水电核对版 · 原 DWG 分层阅读

项目名称 珑瀚公馆

图 名 02户型照明平面图

图 名 02户型空调配电平面图

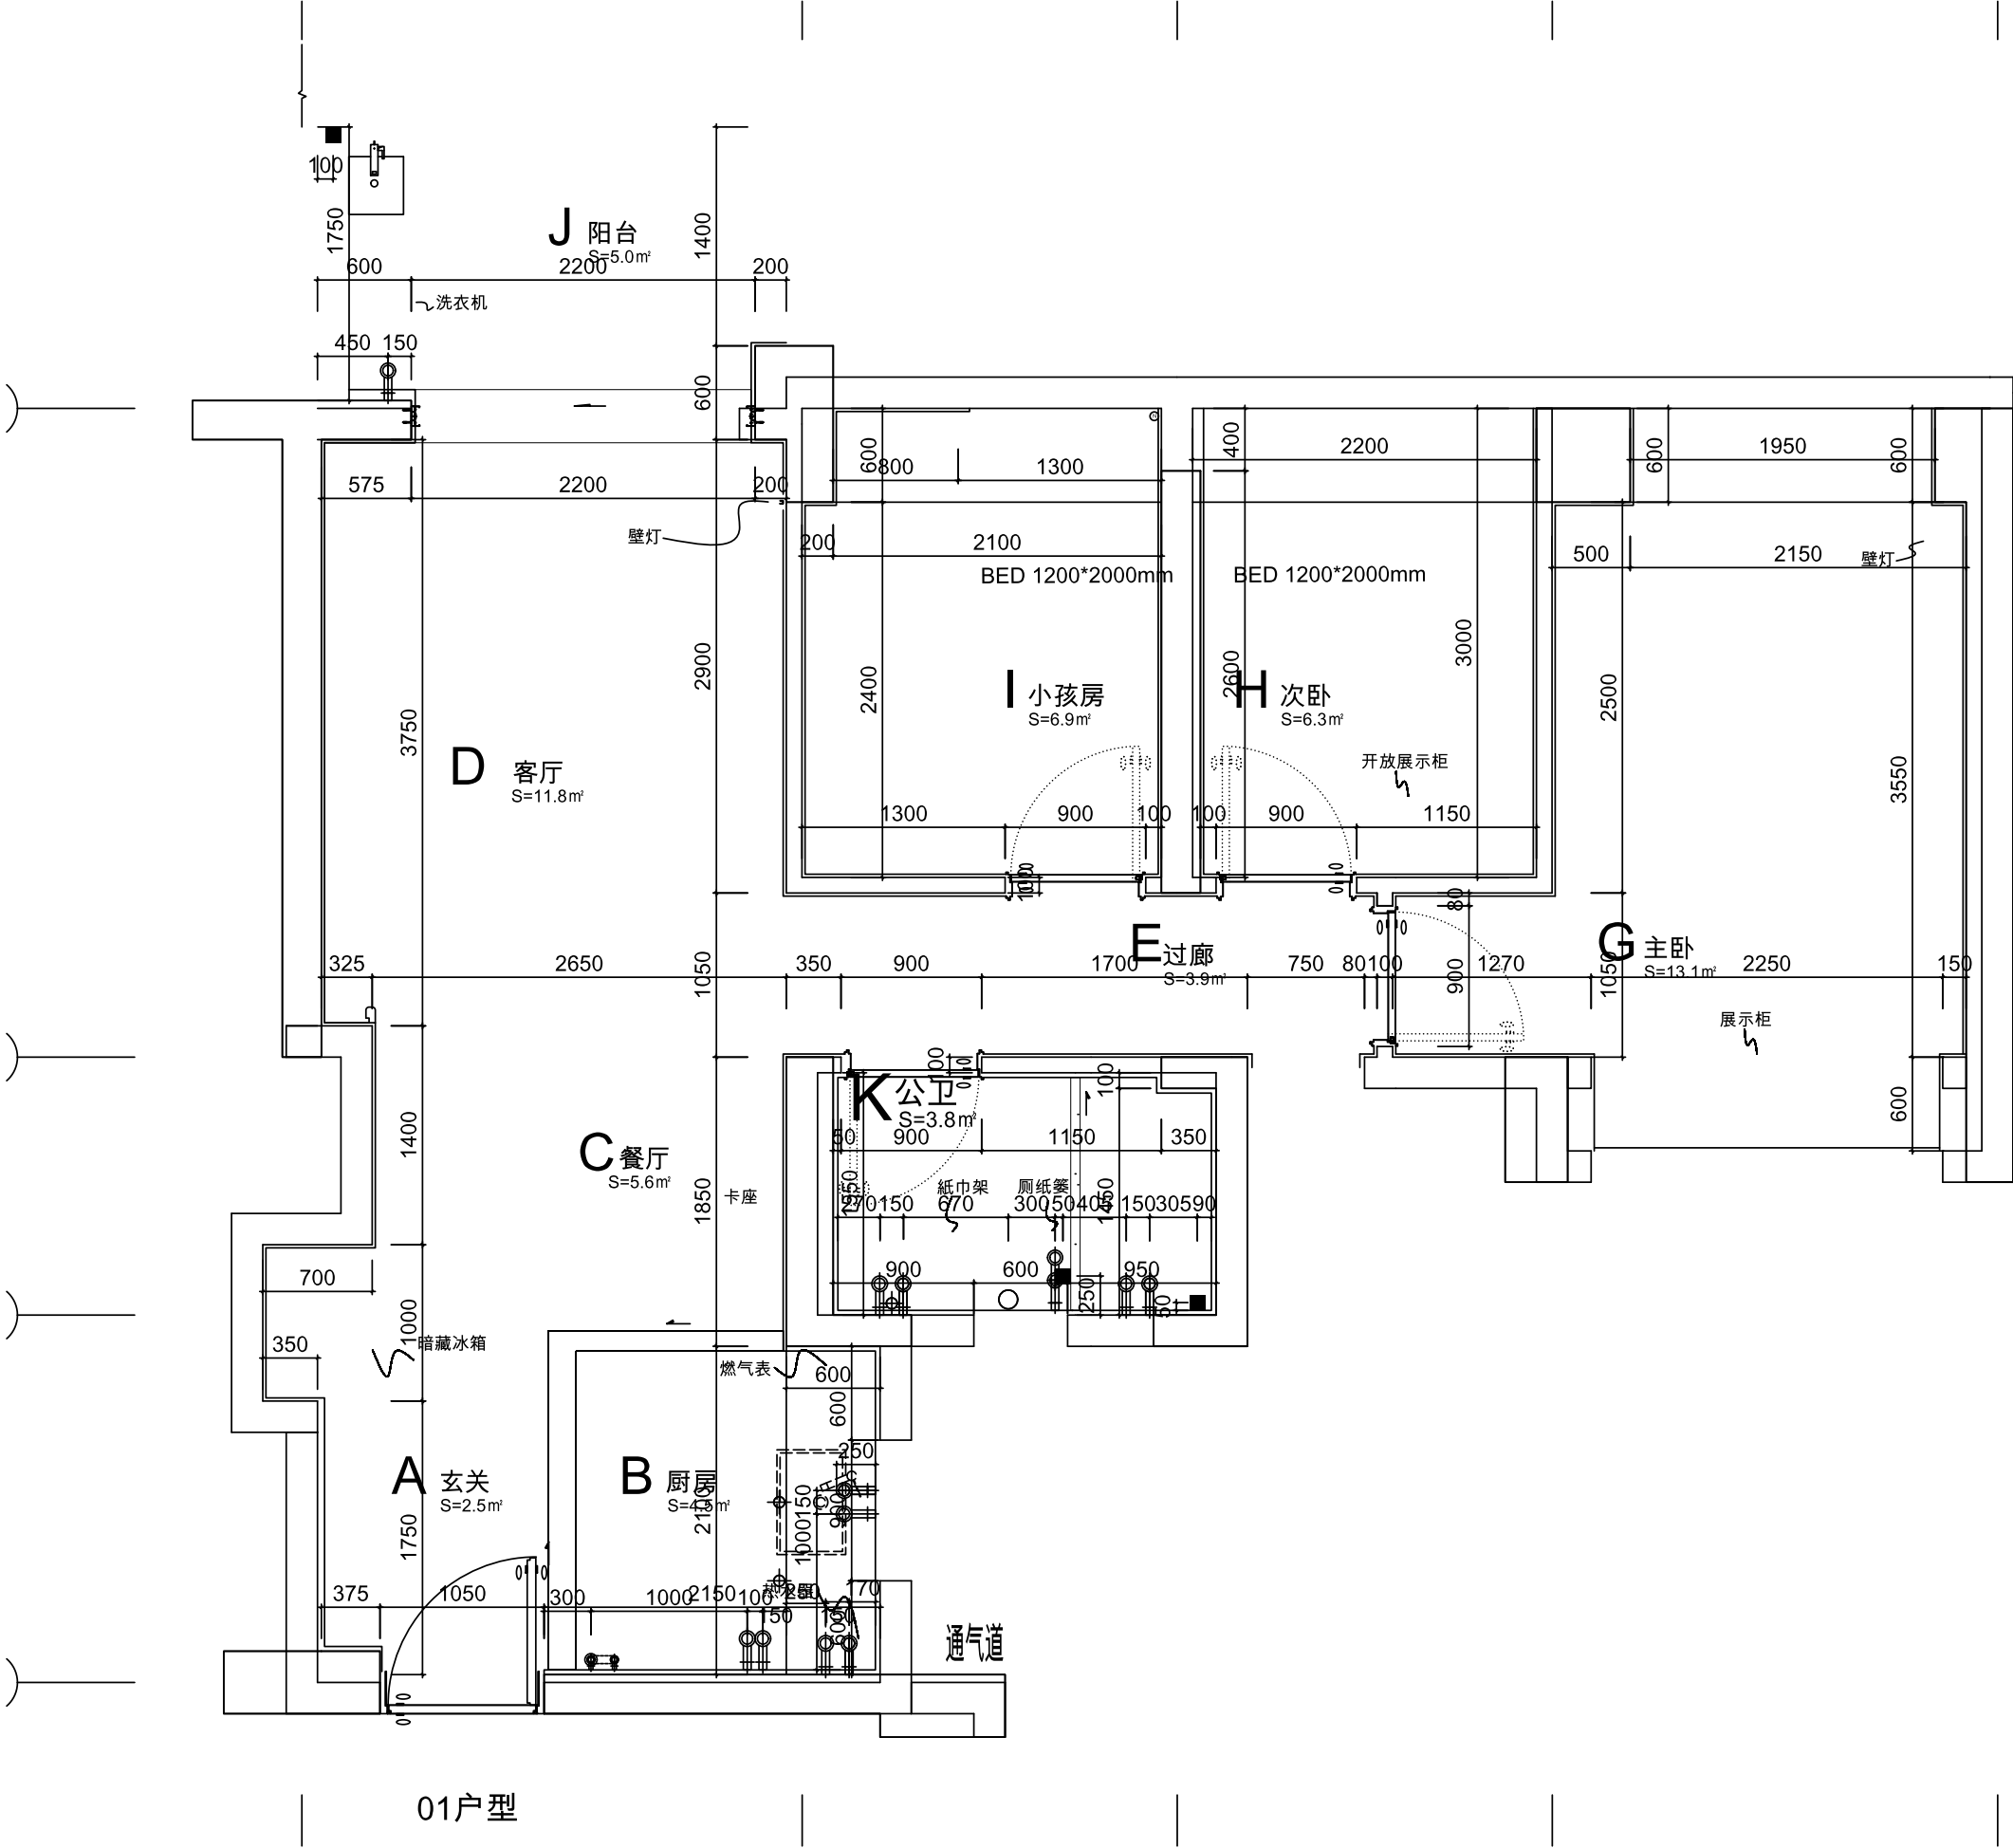
书房：保留用户指出的智能面板墙段；线槽方向、埋深及余线仍待现场核对。

开关插座移位：先核对回路、供电及线路进入方向；位置可讨论，不能仅凭图判定能改。

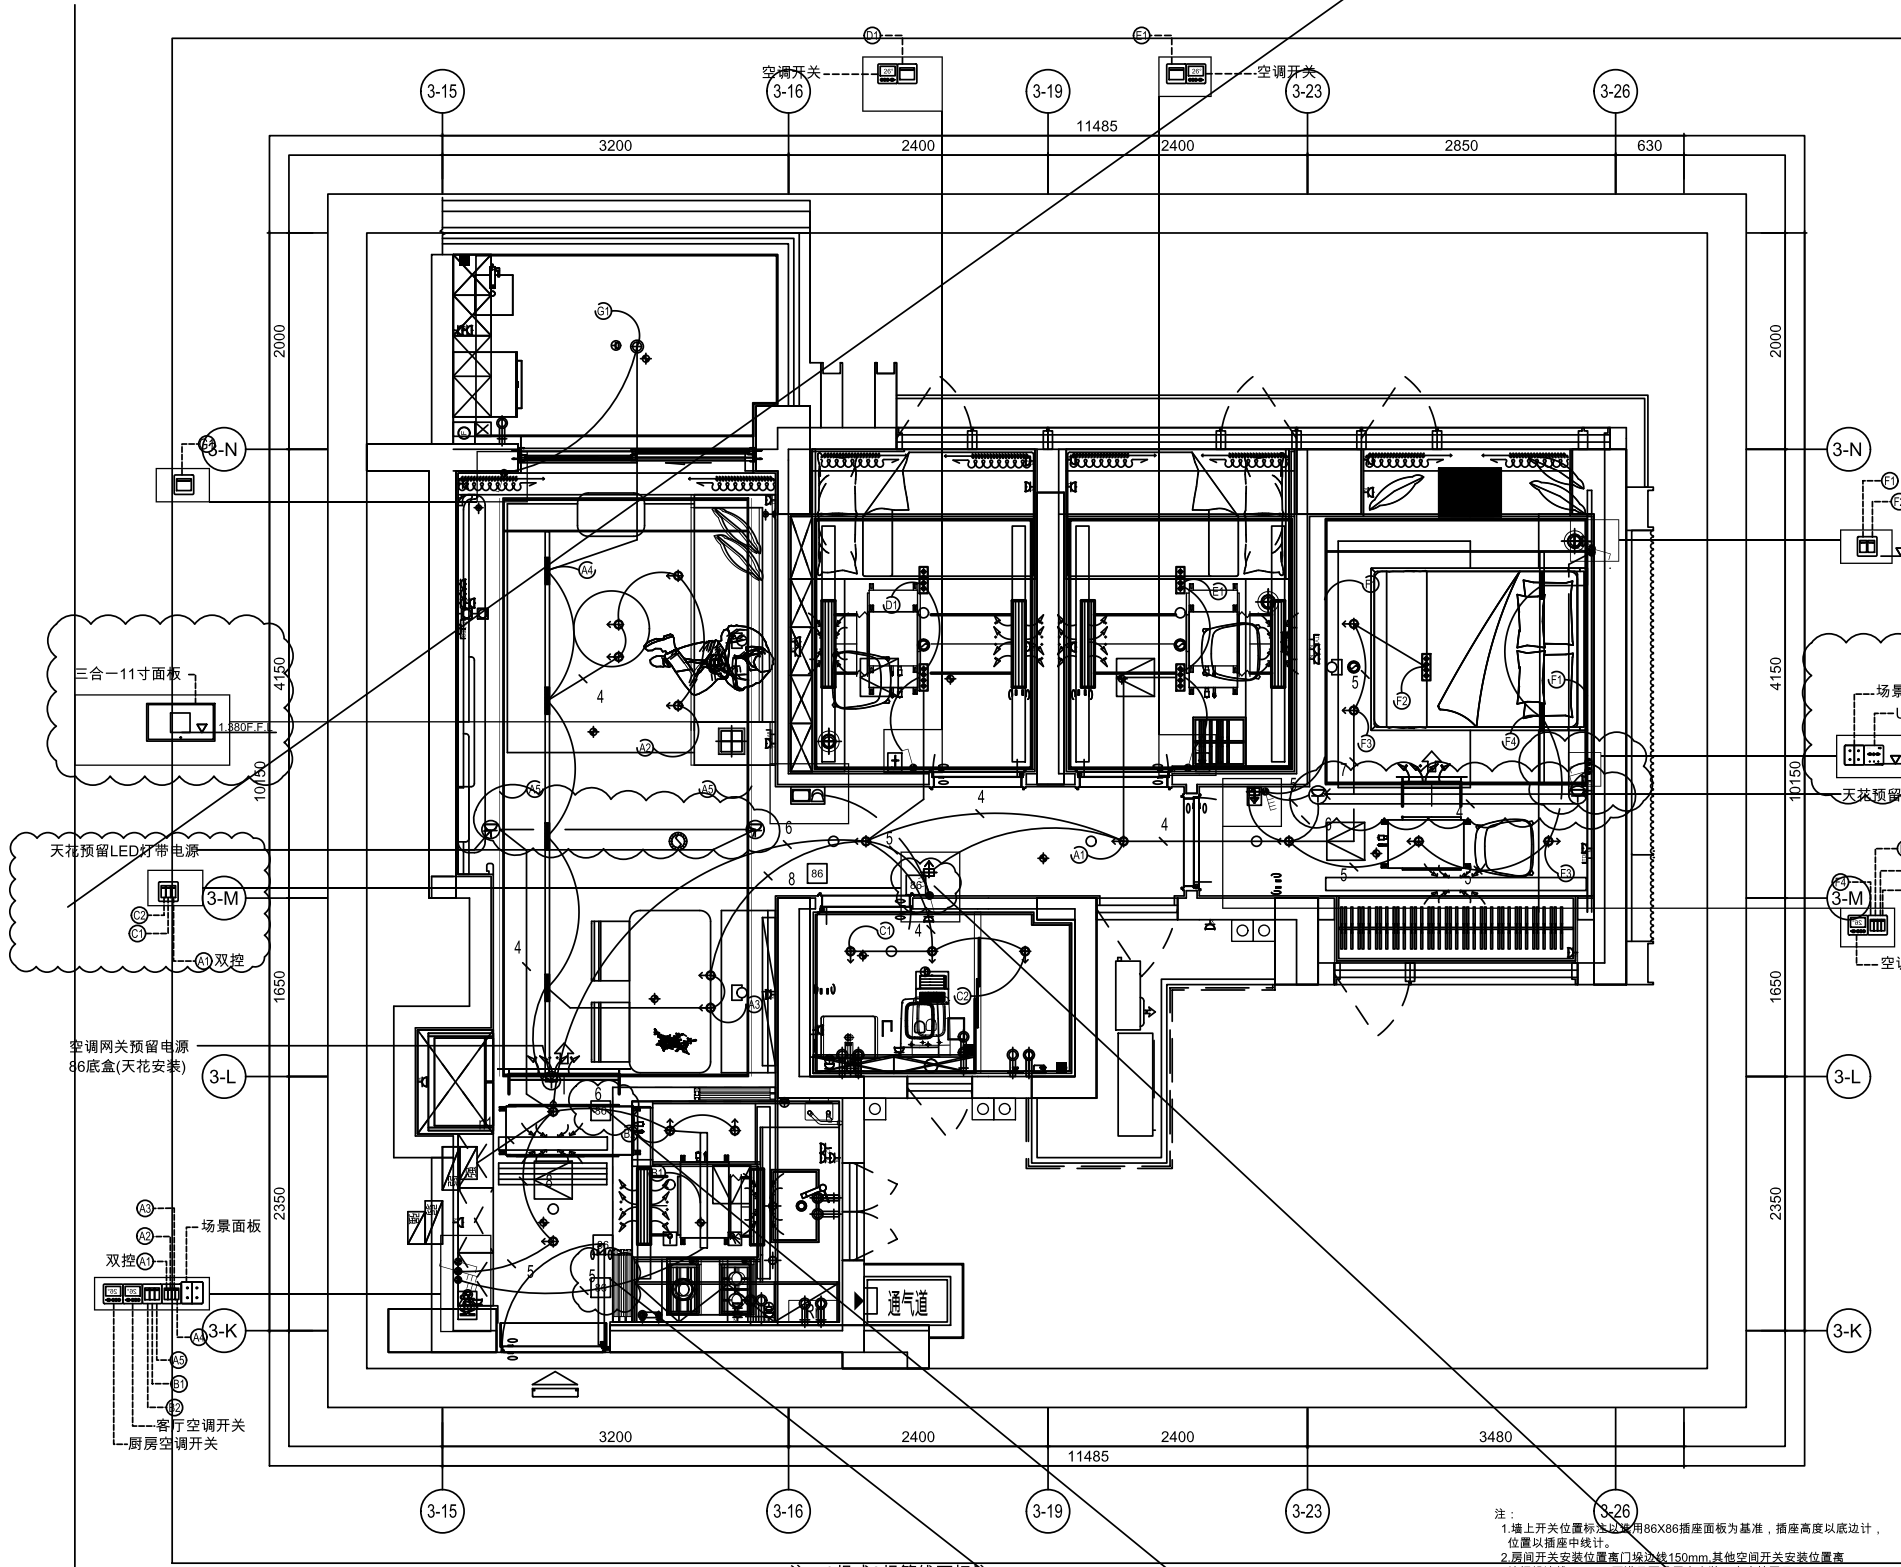
排水改位：需核对立管、管径、坡度和降板；本版未确认这些施工条件。
